改善箇所説明図

改善措置の内容

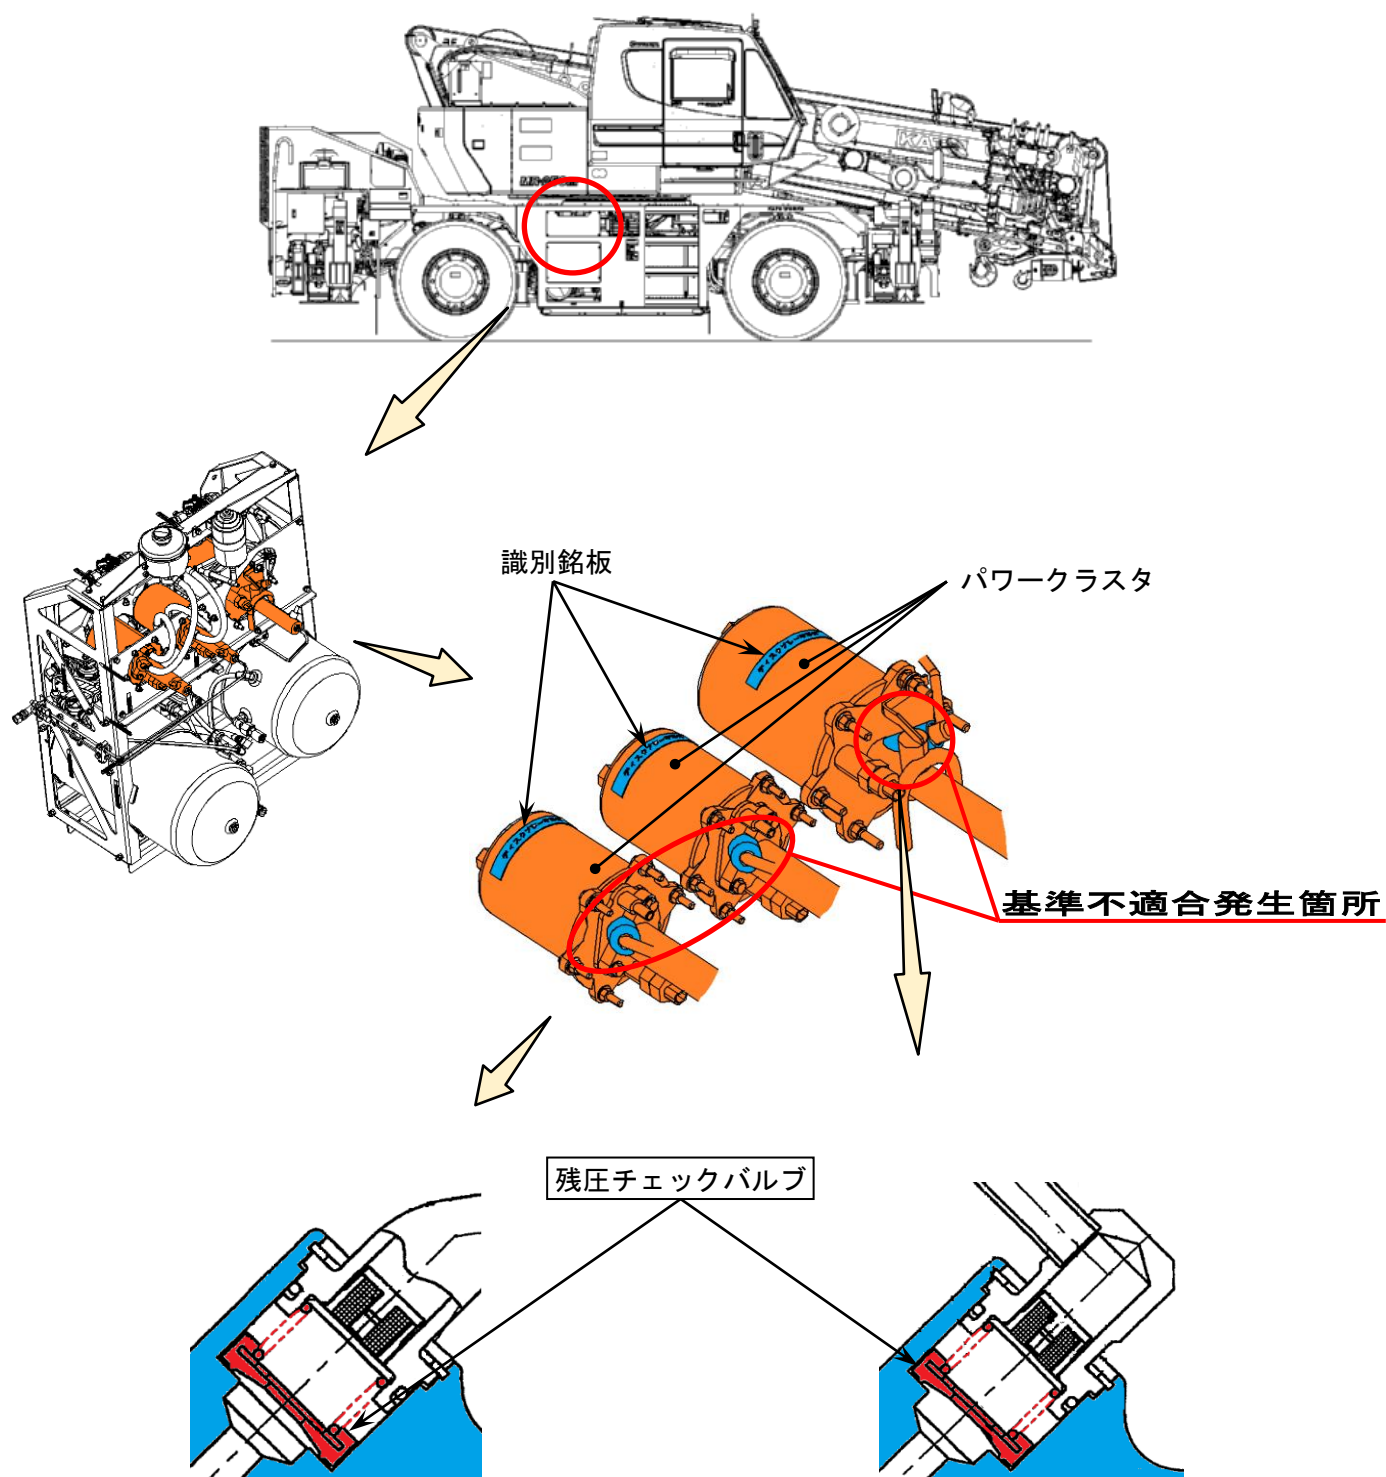
ホイール・クレーンの制動装置において、主ブレーキのパワークラスタの選定が不適切なため、ブレーキペダルを離してもブレーキ液圧回路に残圧が生じるものがある。そのため、主ブレーキが引きずり、最悪の場合、ブレーキパッドが過熱し、制動力が低下するおそれがある。

全車両、パワークラスタの残圧チェックバルブを外す。

注 : は、取り外す部品を示す。

識別 : 識別銘板をパワークラスタの胴部に貼付する。
